Policia Urbana. Casa.

D. Ecolastico Pascundo Calvo en con-
cepto de Oidor. de la Casa C.^a de Carretas
n.^o 1.^a con accesorio a la Angosta de
Majaderitos n.^o 5.^a solicitando permiso
p.^o edificar la referida de Majaderitos

Fachada de la Casa N^o 5 de la Calle Angosta de Mafaderitos

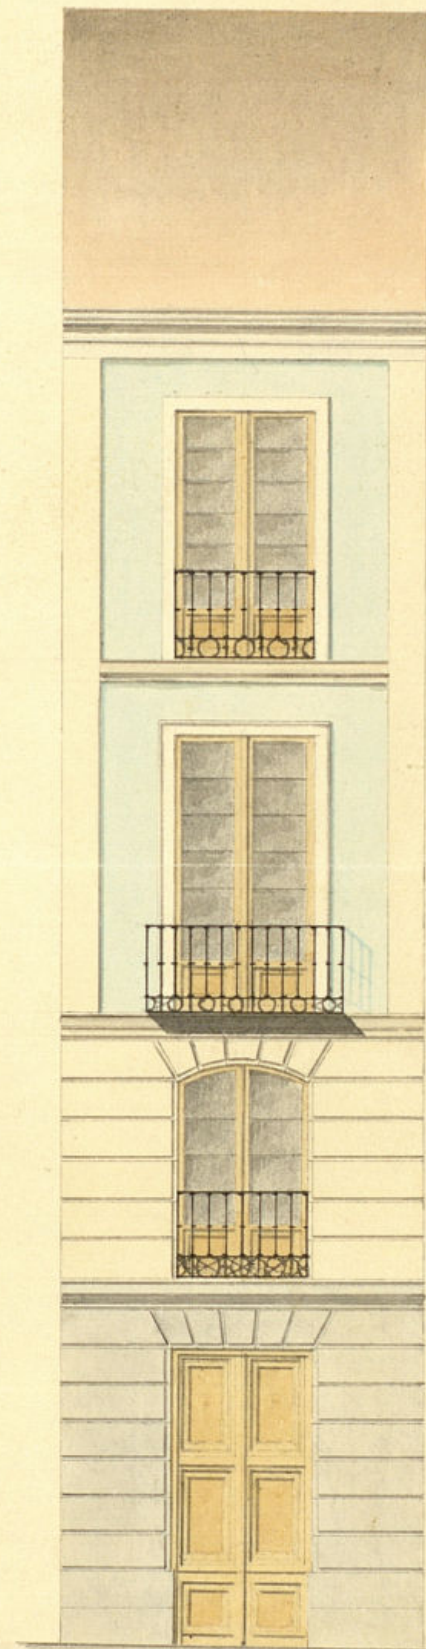
me he enterado del plano de fachada que presen-
ta D. Eulacio Facundo — — Calbo, cuyo dise-
ño le encuentro anulado — — — — — a los principios
del año, y conforme ala altura — — — — — que corresponde
a esta casa; debiendo advertir, que para que los suelos
de la parte nueva corran a nivel con los de la casa Calle
de Canetas, es preciso hacer el entresuelo que se figura
en el plano, y por lo tanto soy de dictamen; que debe
concederse la licencia pedida a calidad de que se obse-
re en la construcción el diseño presentado y con las pre-
cisas circunstancias de que los muros han de constru-
irse de piedra picada con mortero de cal y arena
sobre terreno firme, dandole cuatro pies de grueso
hasta medio pie mas bajo que el enmar del piso
de la Calle, en donde retallandose medio pie de cada
lado se sentara el zocalo de canchales de tres pies de
altura lo menos con suaxon correspondiente, susten-
do dos hiladas descubiertas en el punto mas elevado de

la calle, continuando a nivel hasta el mar bajo, sin
que falten estos en ningun punto de la fachada. So-
bre el referido zocalo y con el mismo grueso de tres
pies, seguira de fabrica de ladrillo y mortero de cal
y arena el cuerpo bajo hasta la imposta del piso prin-
cipal, y de la misma fabrica en todas sus alturas,
siendo los arcos de puertas y ventanas del propio
material sin entramado alguno ni pintado
de madera, retallandose un cuarto de pie por lo

interior de cada piso de los siguientes, de forma que
resulte el ultimo de dos y cuarto de grueso para
el asiento del alar, que sera de madera descubierta
con puercos de soleron Cancillo, con tocadura, corona
superior moldada, con su canalon correspondiente, del cual
deben pasar las bajadas de barro o plomo que enbo-
dan en el grueso de la fachada dirijan las aguas plu-
viales ala Alcantarilla. Los balcones tendran de bulto lo
mas uno y medio pies los de el piso principal, uno los de el
segundo, y medio los de el tercero, dandole de altura tres
y tres cuartos pies, y al intercalo de los balcones sin dolo,
y cuando recibida la parilla en el grueso de la pared, un
pie y mas de otro separadas del bulto de la luz de la
ventanas. En las puertas no habra batiente ni pel-
dano alguno que salga del filo exterior de la fachada
para que no impidan el transito publico, debiendo
habria aquellas hacia lo interior de la posesion. Y por

ultimo se rebocara la fachada de cemento con ame-
glo a un buen orden de construcción, colocando el
numero correspondiente sobre la puerta del por-
tal: para como el Excmo Ayuntamiento se halla
exclusivamente encargado de la policia, buen aspecto
delos edificios y de la seguridad publica, podra
cuando quisiere el Sr. Alcalde constitucional,

Vuelva al Arq. del Cuartel p.º q. manifeste
 el medio q. puede adoptarse p.º evitar la
 construccion del entresuelo q. se figura
 en el plano de la nueva fachada.

Entesado del acuerdo de V. S. que antecede dirigido a
 que manifieste el medio que puede adoptarse pa-
 ra habitar el entresuelo en esta casa debo decir: que
 sin poder de vista que la nueva construccion por la calle
 de Majadritos hade formar parte de la casa n.º 17.
 Calle de Canetas, he visto que el piso bajo de esta
 ultima tiene trece pies de elevacion, y que la facha-
 da a dicha Calle de Majadritos o el suelo sobre que
 insiste, esta 4 ⁷/₈ pies mas alto que el piso o acua-
 por la calle de Canetas al frente del numero 17, y
 como los suelos de la casa nueva hade estar a nivel
 con los de la existente y por otra parte el piso bajo
 nuevo no hade ser menor de 14. pies de elevacion, de
 aqui es que siguiendo en el plano los pisos segundo y
 tercero, para dar la altura conveniente al bajo ha que-
 dado reducida la de el principal en la que se acostumbra
 dar a los entresuelos. Por lo dicho se ve que la construccion

de un piso no la produce otra causa que la necesidad de
 cumplir con los acuerdos del Exmo Ayuntamiento y la
 sugesion indispensable de estar con la referida casa n.º
 17, deduciendo de aqui la imposibilidad absoluta de
 habitarle sin construir de nuevo el todo de la casa. Es
 quanto puedo manifestar a V. S. sobre el particular.
